Projekt tymczasowej organizacji ruchu na czas budowy ronda na skrzyżowaniu ul. 1 Maja (DW634) z al.Niepodległości (DP4316W) w m.Wołomin. "Rozbudowa drogi wojewódzkiej nr 634 na wskazanych odcinkach na terenie gmin Zielonka, Kobyłka, Wołomin: - odcinek od km 26+831 do km 31+970".

OPIS TECHNICZNY

W projekcie uwzględniono uwagi MZDW Warszawa, rejon drogowy Wołomin-Nowy Dwór Mazowiecki zawarte w opinii RD.5.4451.201.2024.634/MS z dnia 30 grudnia 2024r.:

DATA:	29-11-2024	NUMER EWIDENCYJNY:	0683-00
SKALA:	1:1000	RYSunEK:	ETAP 1

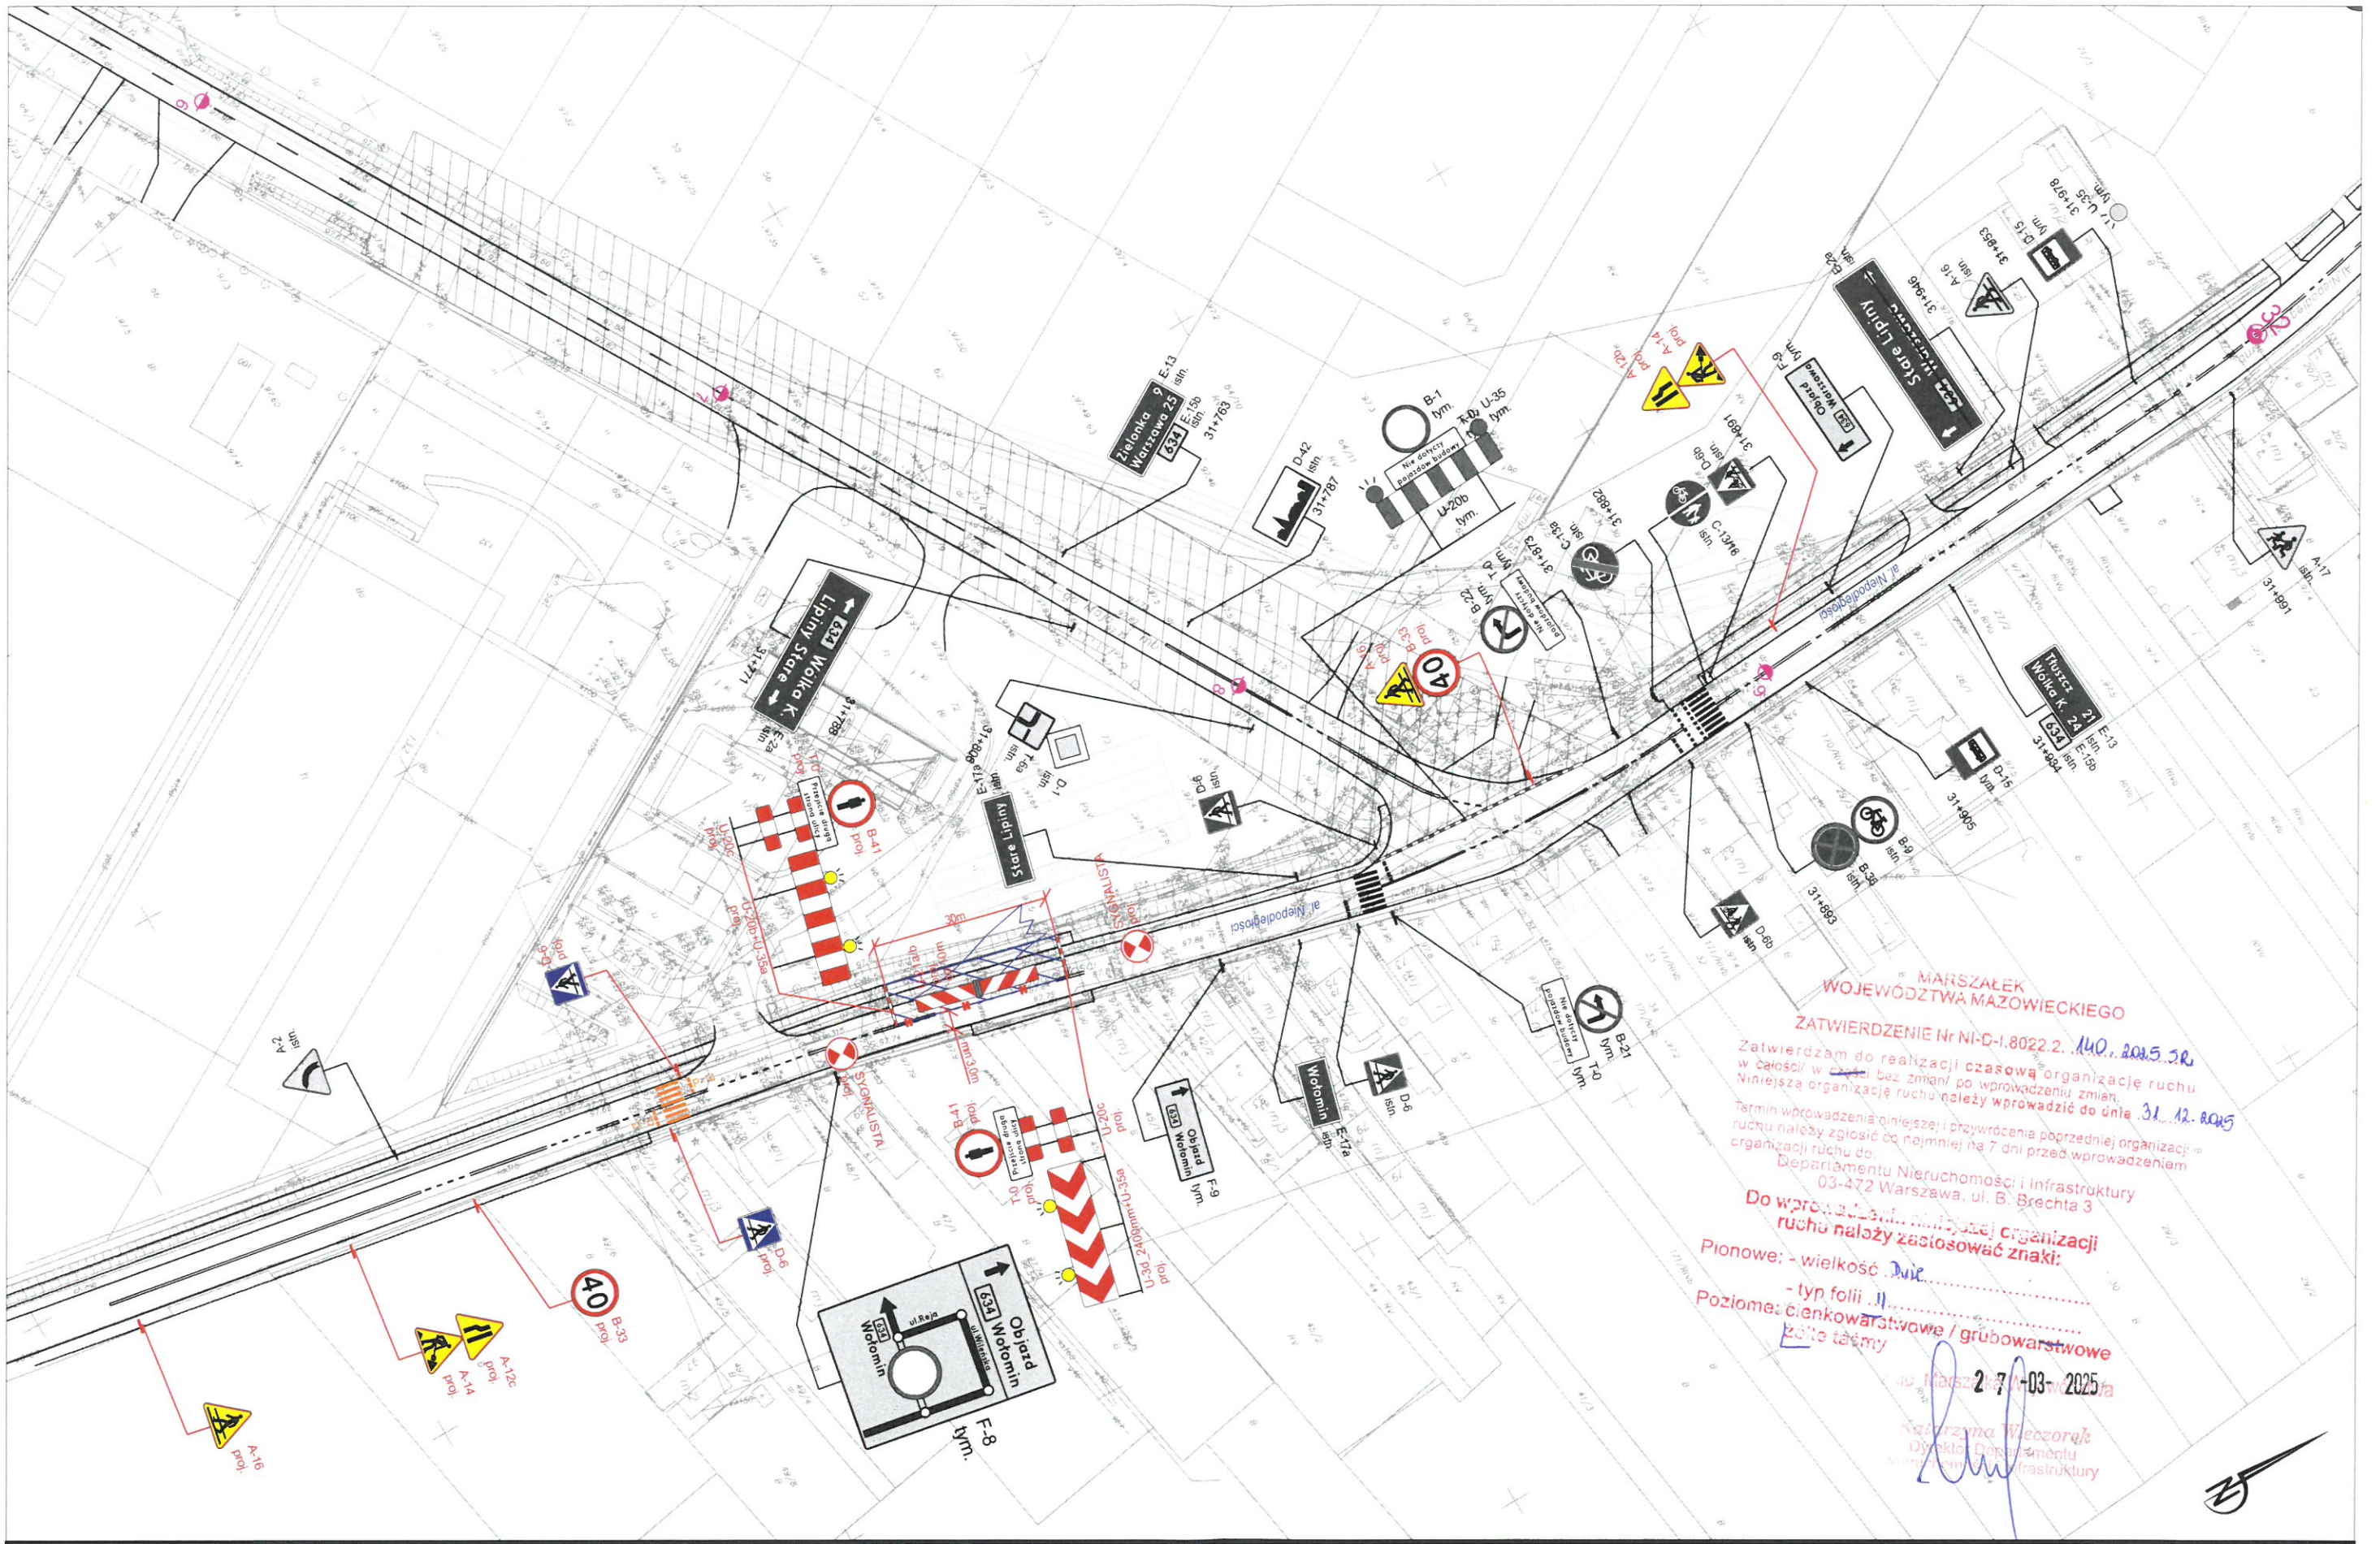
- ETAP 1:
 - przejścia zlokalizowane są w odległości poniżej 100m od zakazów B-41 i wygrodenienia, piesi mają obowiązek skorzystać z wyznaczonych przejść.

DATA:	29-11-2024	NUMER EWIDENCYJNY:	0683-00
SKALA:	1:1000	RYSunEK:	ETAP 2.01

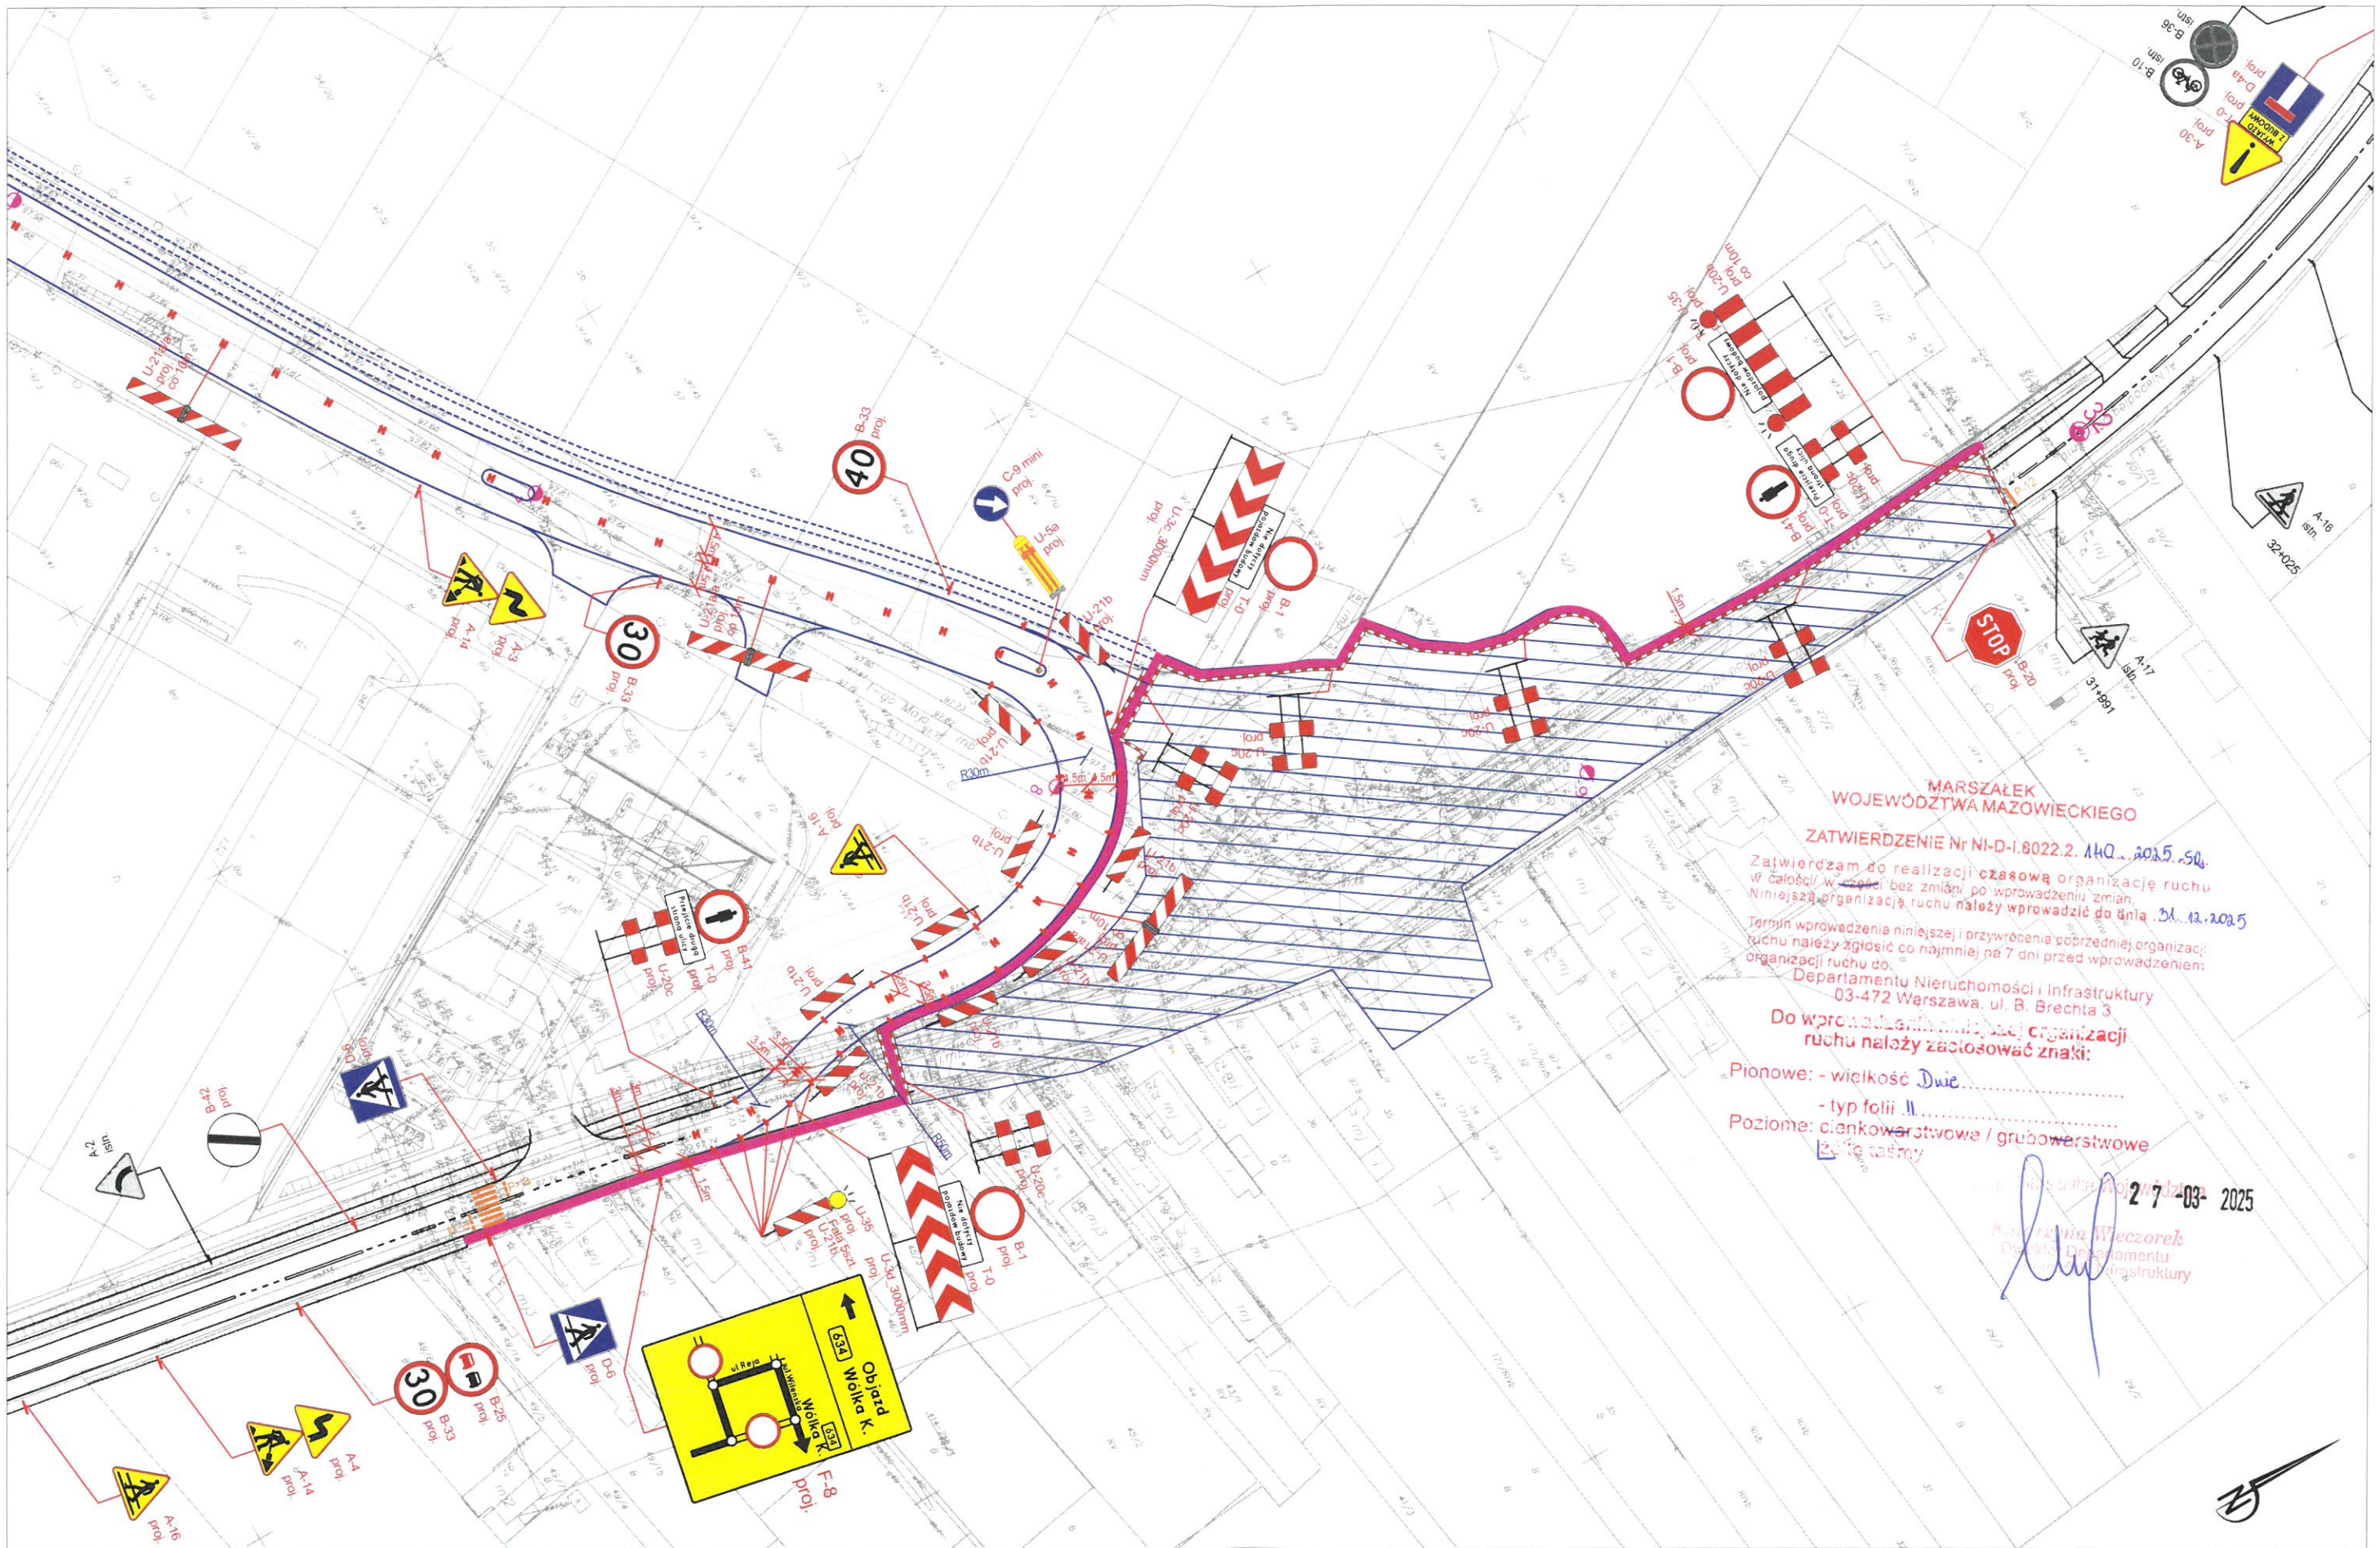
- Zamknięty wlot DW634 nie jest oznakowany jako skrzyżowanie - znaki zlikwidowano w ramach poprzedniej czasowej zmiany organizacji ruchu.
- ETAP 2.01:
 - Na końcu opracowania dołączono rysunek sprawdzający przejezdność na bypassie

- Zaprojektowano linię P-12 przy znaku B-20
 - Na rysunku dopisano rozmiar do znaku C-5
 - Od strony południowej znak B-41 zlokalizowany jest w odległości mniejszej niż 100m od tymczasowego przejścia dla pieszych. Piesi mają obowiązek skorzystać z przejścia. Znak B-41 przesunięto bliżej czynnego wlotu do stacji paliw.

- Od strony północnej znak B-41 zaprojektowano bezpośrednio przy strefie robót dając możliwość ewentualnego dojścia do działek poprzedzających obszar zamknięcia. Przedstawione rozwiązanie jest powiązane z tabliczkami pokazanymi na rysunku ETAP 2.03, na którym zaprojektowano informację uprzedzającą o braku przejścia za 120m. Tabliczkę zaprojektowano w pobliżu istniejącego przejścia dla pieszych.
